DELIBERAZIONE DELLA GIUNTA REGIONALE 11 febbraio 2020, n. 123

D.lgs. 152/2006 e ss.mm.ii. e L.R. 11/2001 e ss.mm.ii. – [ID_VIP:4771] Procedura di V.I.A. di competenza Statale relativa ad un impianto eolico da realizzare nei Comuni di Manfredonia e Foggia (FG), e relative opere di connessione alla RTN, costituito da n.24 WTG per una potenza complessiva di 130,2 MWe - Proponente: Parco Eolico Borgo mezzanone S.r.l. Parere di competenza della Regione Puglia.

Parere espresso nella seduta del 03/10/2019 - Parere Finale

Oggetto: Impianto per la produzione di energia da fonte eolica denominato "Parco Eolico Borgo Mezzanone", costituito da 24 aerogeneratori, ciascuno di potenza pari a 5,425 MW per una potenza complessiva pari a 130,20 MW, localizzato nei Comuni di Manfredonia (FG) e Foggia

Figura 3: schema di collegamento estrapolato dall'elaborato "R.9" (RELAZIONE SPECIALISTICA OPERE ELETTRICHE)

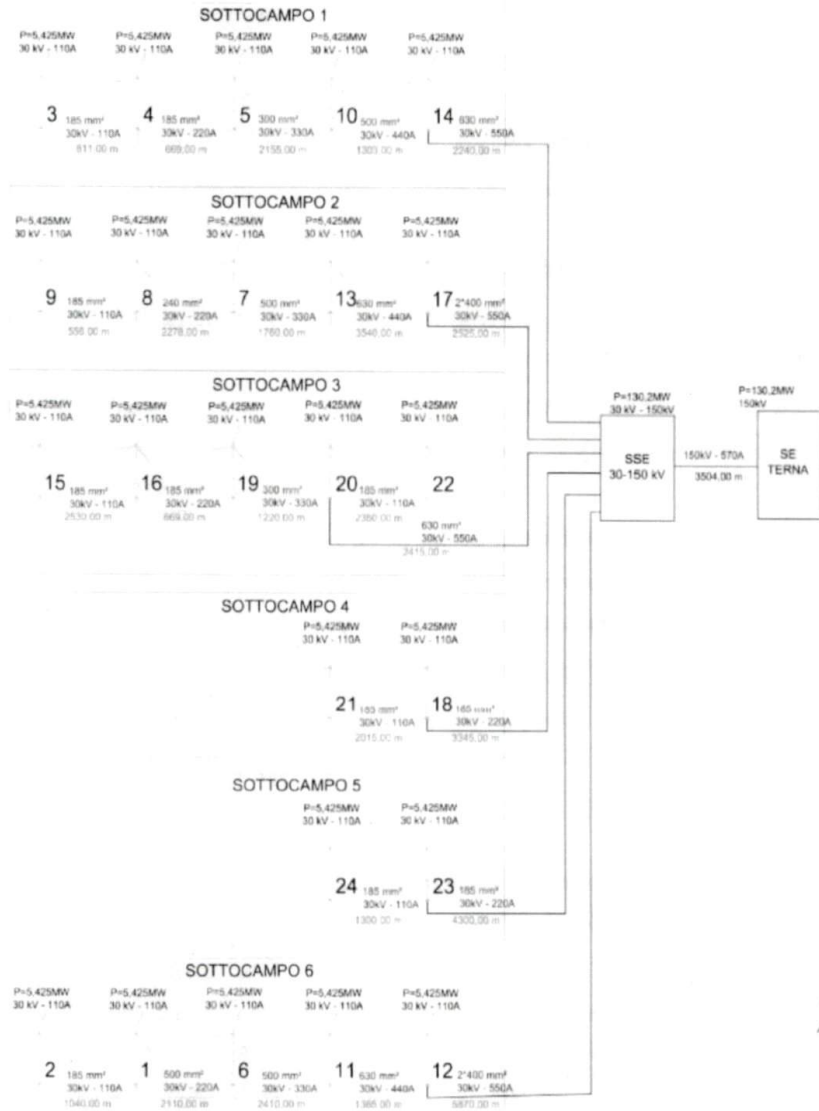
Come si evince dallo schema sopraindicato, il parco eolico sarà suddiviso in n. 6 sottoparchi eolici realizzati raggruppando opportunamente gli aerogeneratori collegandoli tra loro in entra-esce mediante linee elettriche interrate in MT a 30 kV (previa trasformazione sull'aerogeneratore della propria tensione a 30 kV).

È opportuno precisare che dalle caratteristiche del tipo di aerogeneratore scelto dipendono le valutazioni di inquadramento territoriale e lo studio degli impatti ambientali e cumulativi e ad esse sono dunque subordinati i pareri dei singoli Enti e del Comitato Regionale per la VIA, dunque gli esiti della VIA stessa. A titolo esemplificativo ma non esaustivo, la valutazione dell'impatto acustico, della gittata, delle distanze reciproche o delle distanze da ricettori e strade dipendono dal tipo di aerogeneratore scelto.

Alla luce di quanto sopra si ritiene non possa essere contemplata, nell'ambito dell'iter autorizzativo ed in particolare dell'iter di VIA, la possibilità di una futura diversa scelta dell'aerogeneratore che scaturisce dalla frase "[...] La scelta del tipo di aerogeneratore da impiegare nel progetto, è una scelta tecnologica che dipende dalle caratteristiche delle macchine di serie disponibili sul mercato al momento della fornitura [...]" riportata al paragrafo 3.3.1 dell'elaborato "S.3" (RELAZIONE GENERALE).

Ne consegue che in fase di progettazione esecutiva, pena l'inefficacia delle valutazioni di cui alla presente istruttoria, non potrà essere previsto un aerogeneratore con caratteristiche diverse, salvo che la diversa scelta non sia migliorativa, la qual cosa dovrà essere tuttavia dimostrata dal soggetto proponente ed assoggettata ad un supplemento di valutazione ex post rispetto alla autorizzazione eventualmente conseguita.

Figura 5: Componenti culturali e insediative - Stralcio elaborato "S.8" (ANALISI VINCOLISTICA)

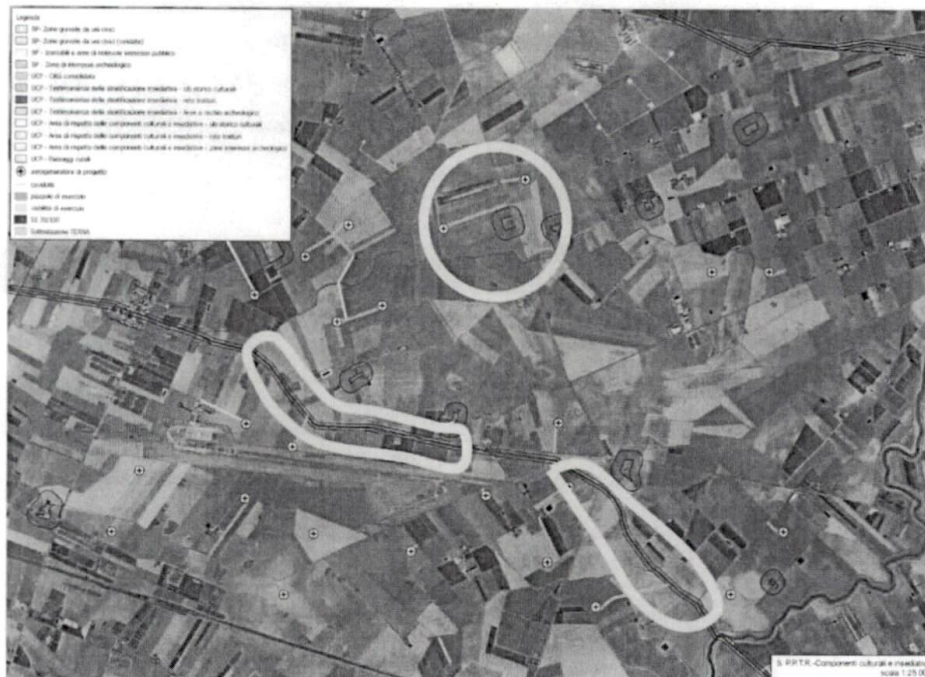
Tutti gli aerogeneratori di progetto sono esterni ai beni culturali, tratturi e alle relative aree buffer. Si precisa tuttavia che il cavidotto interrato, nei punti evidenziati nella Figura 5, andrà ad interferire con le aree vincolate.
